合肥盛剑微电子有限公司在安徽省合肥市新站区项王西路与通宝路交叉口东北角 1 号投资 30000 万元建设电子专用材料研发制造及相关资源化项目（以下简称“该项目”或“本项目”），该项目已于 2023 年 9 月 7 日取得了合肥市发展和改革委员会出具的《合肥市发展改革委关于合肥盛剑微电子有限公司电子专用材料研发制造及相关资源化项目备案的通知》（合发改备〔2023〕30 号），2024 年 10 月 14 日项目变更建设规模及内容（项目备案表（项目代码：2302-340100-04-01-252445））。变更后的建设规模及内容新建甲类车间、丙类车间、甲类仓库、丙类仓库、动力中心、消防泵房、锅炉房、综合楼、罐区、门卫等建构物，配套建设污水处理、初期雨水池、事故水池、消防水池等公辅设施。项目分两期建设，其中一期建设 3 条剥离液生产线、6 条蚀刻液生产线、1 条显影液生产线、1 条资源化生产线，建成投产后可形成年产 5.56 万吨电子专用材料、年资源化处理废液 1.5 万吨的生产能力；项目二期建设 2 条剥离液生产线、4 条蚀刻液生产线、1 条显影液生产线、3 条清洗液生产线以及 1 条资源化生产线，建成投产后可形成年产 2.7 万吨电子专用材料、年资源化处理废液 1.5 万吨的生产能力。

本次验收范围和项目安全设施设计专篇设计内容一致，为“电子专用材料研发制造及相关资源化项目（一期）（电子专用材料制造部分）”，即年产 5.56 万吨电子专用材料（包括 3 条剥离液生产线、6 条蚀刻液生产线、1 条显影液生产线），主要涉及甲类车间、丙类车间、甲类仓库、丙类仓库、动力中心、消防泵房、锅炉房、综合楼、罐区二、门卫等建构物，配套建设

安徽本质安全工程咨询有限公司

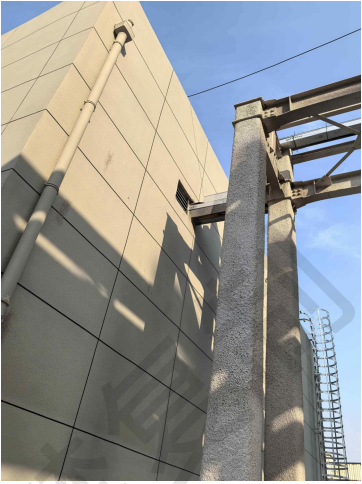
整改照片			
10	空气储罐压力表接管上未设置旋塞阀。	压力表与压力容器之间，已装设阀门。	符合
整改照片			
11	控制室架空进线未采用穿墙密封模块。	控制室电缆已改为从下面进线，穿墙入口处已采取防水密封措施。	符合

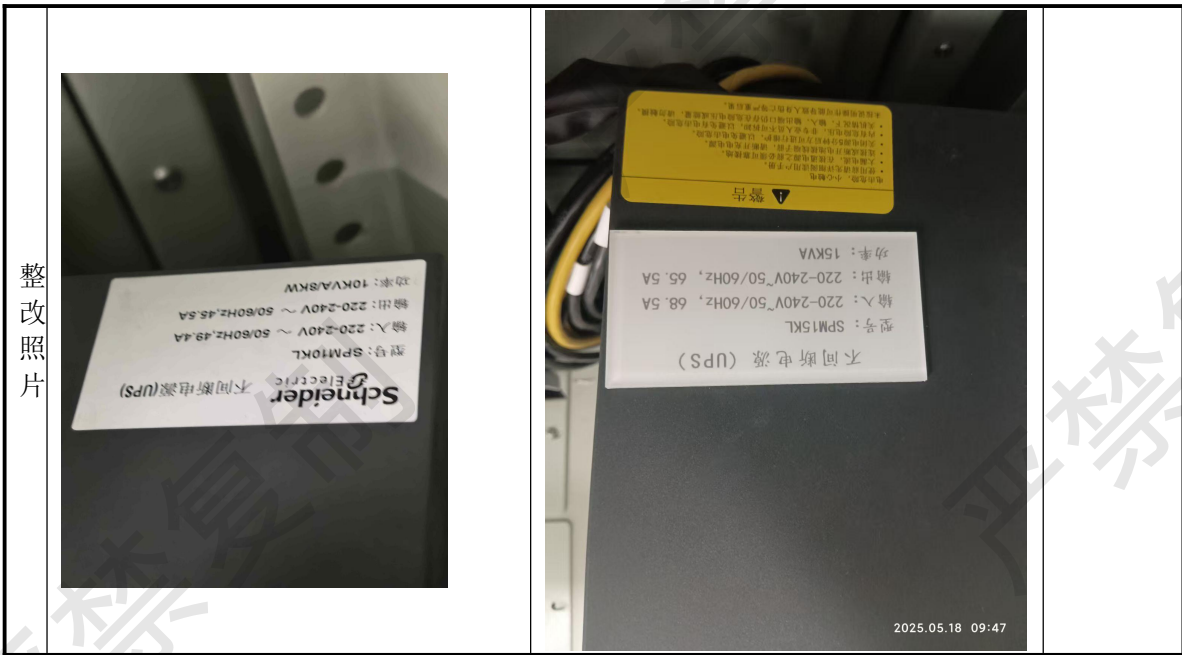
整改照片			
12	控制室电缆沟进线未采取防水密封措施和保护围堰。	控制室电缆穿墙入口处已采取防水密封措施。	符合
整改照片			
13	控制室 UPS 电源为 10kVA 与设计专篇要求（15kVA）不符。	已更换为 15kVA UPS 电源。	符合
